## **Европейская экономическая комиссия**

#### **Рабочая группа по перевозкам скоропортящихся пищевых продуктов**

##### **Шестьдесят восьмая сессия**

### **Толкование метода измерения площади наружной поверхности стенок автомобилей-фургонов без окон в грузовом отсеке**

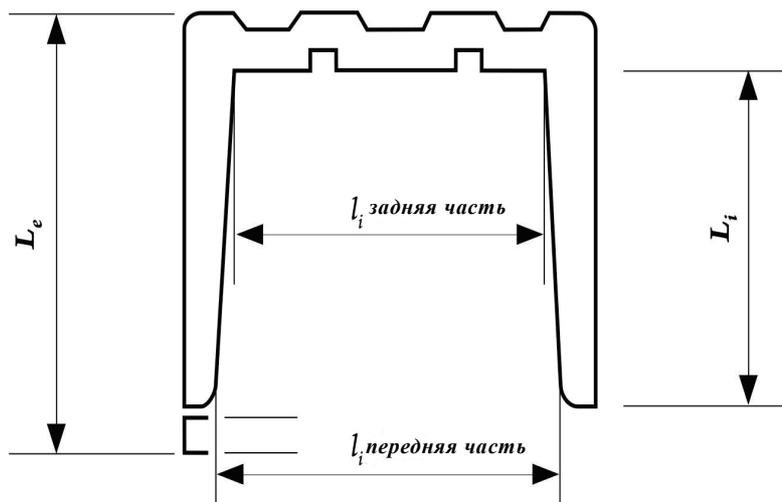
4. Данный аспект проиллюстрирован на приведенном ниже рисунке. Серым цветом обозначена основная теплоизоляционная панель, а черным цветом закрашены пустоты, заполненные пенопластом различной толщины. Надлежит ответить на вопрос о том, следует ли рассматривать наружную поверхность в качестве внешней границы элемента, обозначенного серым цветом, и следует ли учитывать пустоты и считать, что наружная поверхность так или иначе совпадает с наружной металлической поверхностью.

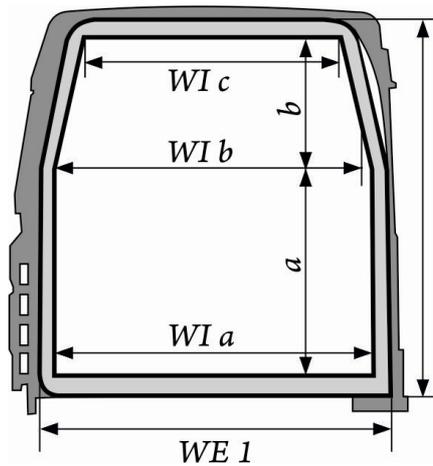
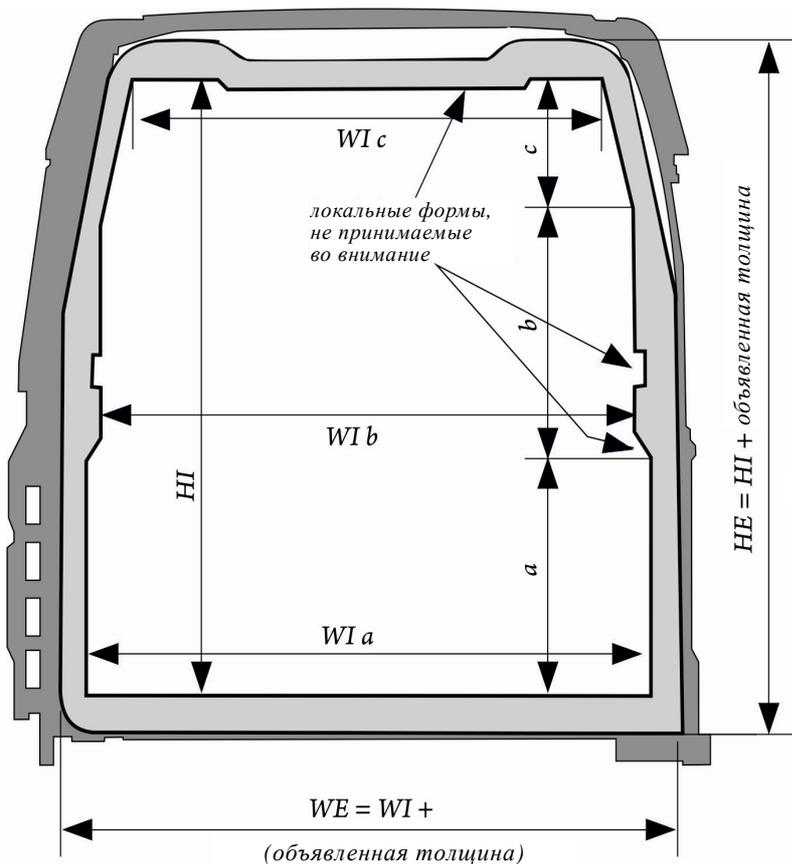
6. Для целей измерения площади наружной и внутренней поверхности предлагается использовать метод, разработанный проектной группой 413 для ТК113. В контексте этого метода используется объявленная производителем толщина изоляционного материала с проверочным расчетом.

$$l_i = \frac{l_{i \text{ задняя часть}} + l_{i \text{ передняя часть}}}{2}$$

$$WI = \frac{WIa \times \frac{a}{2} + WIb \left( \frac{a}{2} + \frac{b}{2} \right) + WIc \left( \frac{b}{2} \right)}{a + b}$$

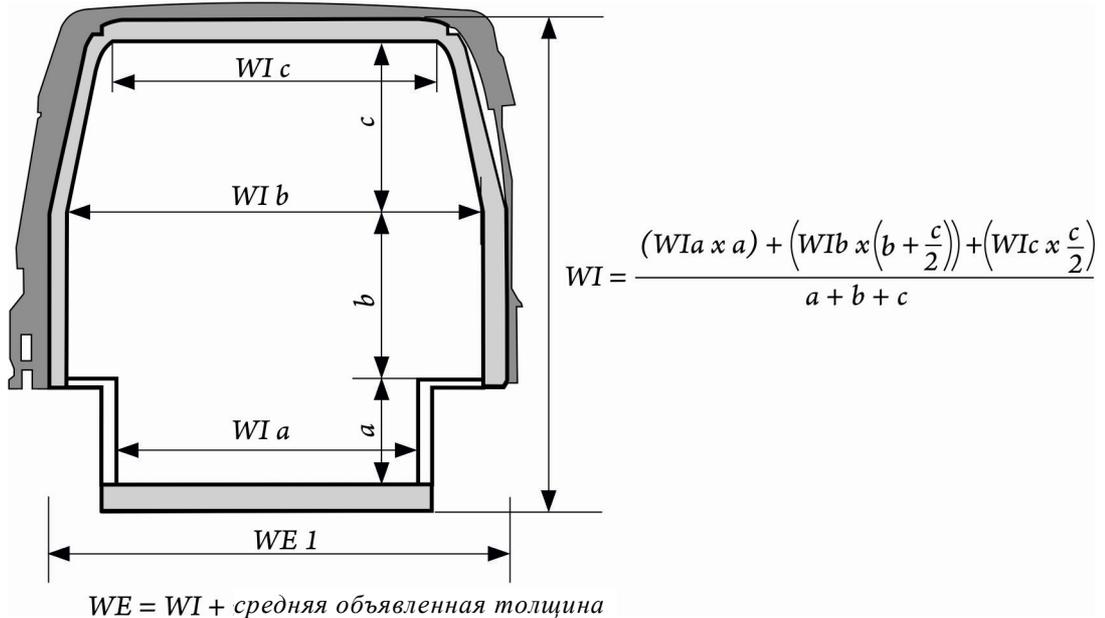
Средняя объявленная толщина (мм)  $< \frac{25}{K}$

(подлежит обсуждению)

"Для изотермических автомобилей-фургонов без окон в грузовом отсеке площадь наружной поверхности следует рассматривать как сумму внутренних размеров и объявленной толщины изоляционного материала. Локализованные формы не принимаются во внимание, и колесные ниши вычитаются из окончательного расчета.

$$WI = \frac{(WIa \times a) + WIb \times (b + \frac{c}{2}) + WIc \times \frac{c}{2}}{a + b + c}$$

$WE = WI + \text{средняя объявленная толщина},$
